Keuringsverslag van een elektrische laagspanning- en zeer lage spanningsinstallatie

NIET CONFORM

Datum keuring: 21/09/2023

Straatnaam: Priesterstraat
Huisnummer: 5
Busnummer:
Postcode: 9050
Gemeente: Gentbrugge
Land: België

Afbeelding schakel- en verdeelbord:

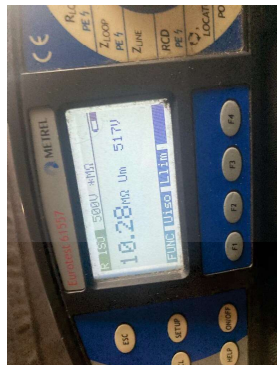
Δ (mA)	In (A)	In - andere (A)	I _t	Type	Beveiligde kringen	Test	x 2,5
300	40		22,5kA2s (3000A)	AC	4	NOK	NOK

I5.09 De genaakbare, naakte onder spanning staande delen zijn onvoldoende afgeschermd. (Boek 1 Afdeling 5.1.4. en 4.2.2.3.)

I5.10 Niet gebruikte invoeringen van het verdeelbord zijn niet correct of onvoldoende afgedicht. (Boek 1 Afdeling 5.1.4. en 4.2.2.3.)

I5.11 Interne verbindingen en/of doorsnede van de verdeelrails en verbindingen in het bord zijn onvoldoende. (Boek 1 Onderafdeling 4.4.1.1. en 4.4.1.5.)

I6.04 Een afzonderlijke differentieelstroombeschermingsinrichting met een gevoeligheid van 30mA is te plaatsen voor installaties van badkamer, wasmachine, vaatwas, droogkast en/of gelijkaardige toestellen. Deze dient ondergeschikt te zijn aan de hoofddifferentieelstroombeschermingsinrichting (Boek 1 Onderafdeling 7.1.4.1. en 4.2.4.3.)

I6.06 De differentieelstroombeschermingsinrichtingen die worden geplaatst in huishoudelijke installaties zijn ten minste van het type A. Een differentieelstroombeschermingsinrichtingen van het type AC is niet toegelaten. (Boek 1 Onderafdeling 5.3.5.3.)
